# 改善箇所説明図

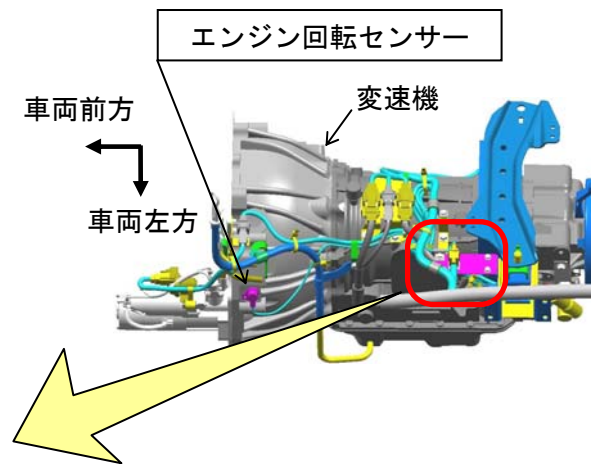
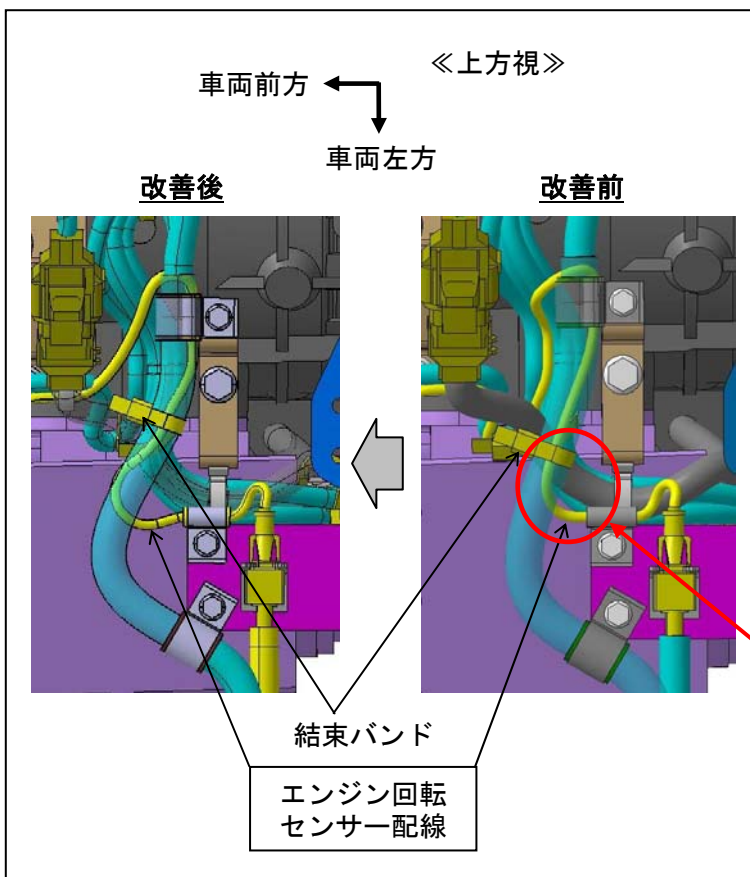
**基準不適合発生箇所**

オートマチックトランスミッションを搭載した小型トラックにおいて、エンジン回転センサーの配線固定位置が不適切なものがある。そのため、そのままの状態で使用を続けると、当該センサーの配線が断線するため、エンジンが停止し、再始動不能になるおそれがある。

全車両、エンジン回転センサーを新品に交換するとともに、当該センサー配線の固定位置を変更する。

注：□ は、交換部品を示す。
